## 改善箇所説明図

## 不具合発生箇所

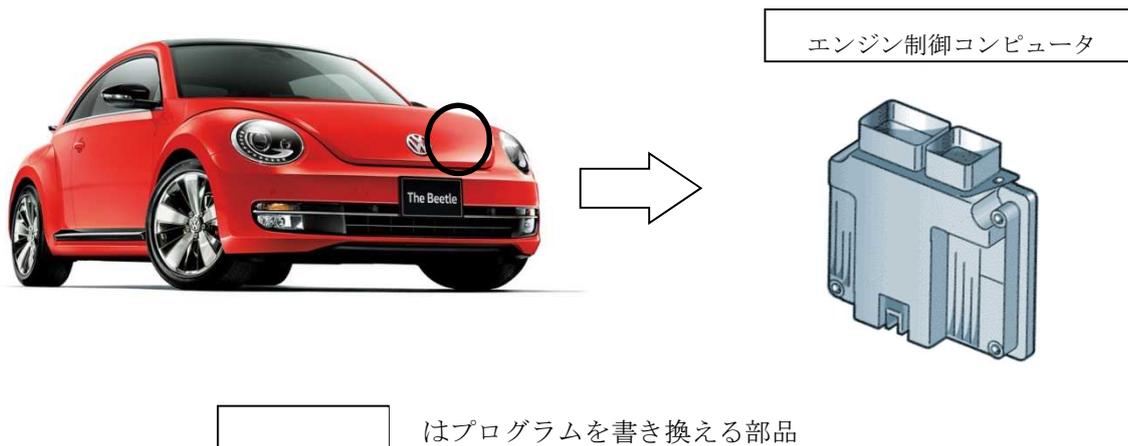
原動機において、高圧燃料ポンプ及びブレーキのバキュームポンプを駆動させるカムの製造が不適切なため、強度が不足しているものがある。そのため、高負荷運転を行うと、カムが破損して、燃料を加圧することができなくなり、エンジンの出力が低下する。また、負圧を発生させることができなくなり、ブレーキペダルの操作力が増大し、制動距離が長くなるおそれがある。

全車両、エンジン制御コンピュータのプログラムを対策プログラムに書き換え、カムに作用する負荷を低減させる。
